**Accord de 1958 – Examen de projets d'amendements
à des Règlements existants, proposés par le GRSP****Proposition de complément 11 à la série 04 d'amendements
au Règlement n° 44 (Dispositifs de retenue pour enfants)****Communication du Groupe de travail de la sécurité passive***

Complément 11 à la série 04 d'amendements au Règlement n° 44 (Dispositifs de retenue pour enfants)

- « 4.9 Marquage des coussins d'appoint sans dossier

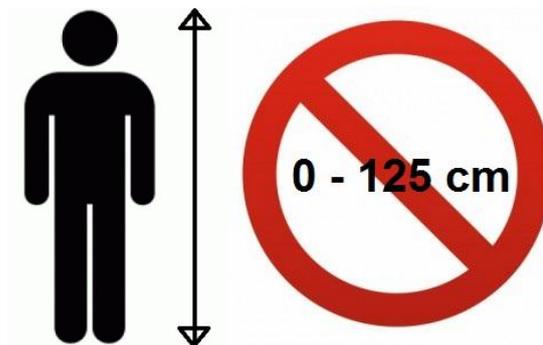
Ajouter un nouveau paragraphe 4.9, ainsi conçu :

Si le produit est un coussin d'appoint sans dossier, il doit porter l'étiquette ci-dessous, qui doit être visible en permanence par la personne installant le dispositif de retenue dans un véhicule, et doit être masqué lorsque le coussin d'appoint est utilisé avec son dossier amovible :
